## **INFORME N° 00239-2025-SENACE-PE/DEIN-UT**

**ASUNTO :** Se recomienda aprobar el *"Informe Técnico Sustentatorio para el Mantenimiento de Pavimentos para los Sectores Tazón y Santa Rosa del Proyecto Corredor Vial Interoceánico Sur Perú-Brasil, Tramo N°3 Puente Inambari - Iñapari"*, presentado por Concesionaria Interoceánica Sur Tramo 3 S.A.

**REFERENCIA :** Trámite T-ITS-00037-2025 (24.02.2025)

Imagen N° 01: Cantera San Lorenzo

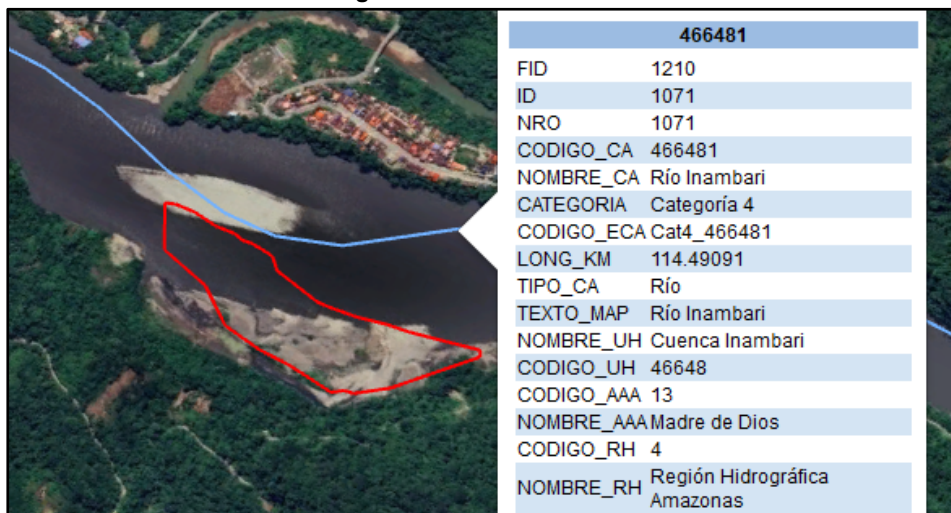
- e. El ítem 3.4.1.2. del ITS, hace referencia a 2 canteras, sin embargo, solo presenta la ubicación referencial para la Cantera San Lorenzo. Asimismo, no se precisa si esta es una cantera de río al emplazarse en el cauce de un cuerpo de agua y plantear la extracción de material de acarreo. Por lo expuesto, la información presentada debe ser complementada de acuerdo al siguiente detalle:

- Precisar si la Cantera San Lorenzo se superpone al cauce de un cuerpo de agua y por ende, durante su uso, se extraería material de acarreo.
  - De ser una cantera de río, se deben presentar planos de planta, en los cuales se pueda apreciar las zonas de extracción de material y, planos de secciones de los sectores a intervenir, en los cuales se pueda evidenciar; la profundidad de excavación, la línea del *thalweg*, y otros aspectos que permitan evidenciar si los criterios para identificar, seleccionar y explotar zonas de extracción y/ retiro de material de acarreo, atienden los descritos en el Anexo I de la R.J. N° 102-2019-ANA.

La respuesta presentada expone que se procedió a actualizar el ítem 3.4.1.2 “Cantera”, considerando que solo se hará uso de la cantera San Lorenzo, la cual es una cantera de río aprobada mediante Oficio N° 045-2015-MTC/16, que no forma parte de la evaluación del presente ITS, además la cantera San Lorenzo km 223+500 cuenta con Opinión Técnica Previa Vinculante Favorable, emitido por la Administración Local de Agua Tambopata-Inambari, y remitido con Oficio N° 0056-2024-ANA-AAA-MDD-ALA.TI, para la extracción de material de acarreo de 115 640.00 m<sup>3</sup> (ver Anexo 14), razón por la cual no corresponde precisar mayor detalle de la superposición de esta cantera con el cauce del río Araza, o presentar los planos de planta en los cuales se aprecie las zonas de extracción de material y, planos de secciones de los sectores a intervenir, en los cuales se evidencie la profundidad de excavación, la línea del *thalweg*, entre otros datos técnicos.

Se pudo corroborar que la cantera San Lorenzo cuenta con certificación vigente, validada con el Informe N° 00098-2020-SENACE-PE/DEIN y la R. D N° 00021-2020-SENACE-PE/DEIN. A su vez, el administrado precisa que, no se realizará el encauzamiento de cuerpos de agua, descolmatación de cuerpos de agua, intervención de fajas marginales o modificación del cauce de algún cuerpo de agua; y en cuanto al uso de fuentes de agua, se hará uso de las fuentes de agua Chaupimayo, Huamquimy y Puerto Carlos, aprobadas mediante RESOLUCION DIRECTORAL N° 0170-2025-ANA-AAA.MDD (ver Anexo 16); por lo tanto, no se realizará el bombeo de agua subterránea ni la extracción de agua de fuentes naturales no autorizadas por la ANA, además se debe precisar que no se construirán infraestructuras nuevas.
